<b>技術通知</b>  78K0S用インサーキット・エミュレータ IE-78K0S-NS-A  使用制限事項の件		発行番号	ZBG-CD-05-0104号	1/2
		発行日	2005年11月1日	
		発行元	NEC エレクトロニクス株式会社 第四システム事業本部 汎用マイコンシステム事業部 <b>西</b> 開発ツールグループ <b>森</b>	
文書分類	<input type="radio"/> 使用制限事項	<input type="checkbox"/> バージョンアップ	<input type="checkbox"/> ドキュメント誤記訂正 (正誤表)	<input type="checkbox"/> その他
関連資料	IE-78K0S-NS-A ユーザーズ・マニュアル		資料番号: U15207JJ1V0 (第1版)

IE-78K0S-NS-A

### 78K0S用インサーキット・エミュレータ IE-78K0S-NS-A 使用制限事項一覧

図 2-1 エミュレーション・ボード固定用ステー(金具)の取り外し

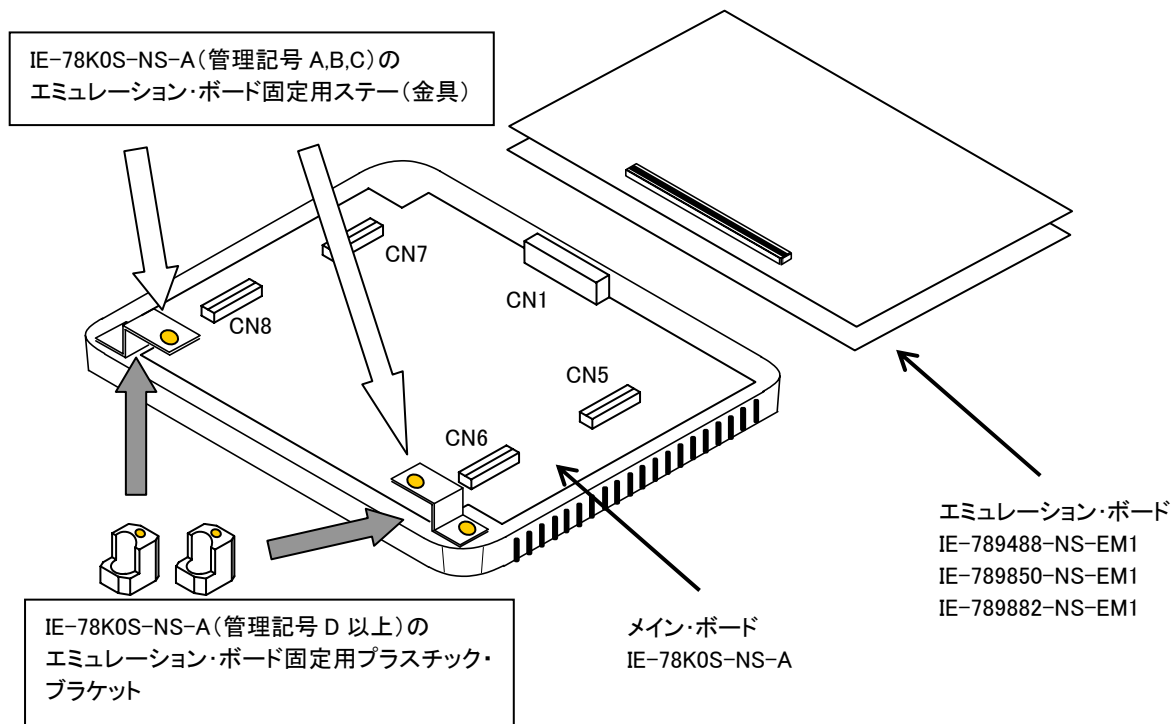
【内容】IE-789488-NS-EM1, IE-789850-NS-EM1, IE-789882-NS-EM1 をメイン・ボードに接続する際にエミュレーション・ボードのテストピンがエミュレーション・ボード固定用ステー(金具)に接触します。

【回避策】申し訳ございませんが暫定回避策は、IE-78K0S-NS-A のエミュレーション・ボード固定用ステー(金具)を取り外してエミュレーション・ボードを接続してください。図 2-1 に IE-78K0S-NS-A のエミュレーション・ボード固定用ステー(金具)の位置を示します。

エミュレーション・ボードは、以下の管理記号へのバージョンアップで修正しております。

- ・ IE-789488-NS-EM1 管理記号 C
- ・ IE-789850-NS-EM1 管理記号 C
- ・ IE-789882-NS-EM1 管理記号 B

IE-78K0S-NS-A 管理記号 D 以上でプラスチック・ブラケットに修正されております。
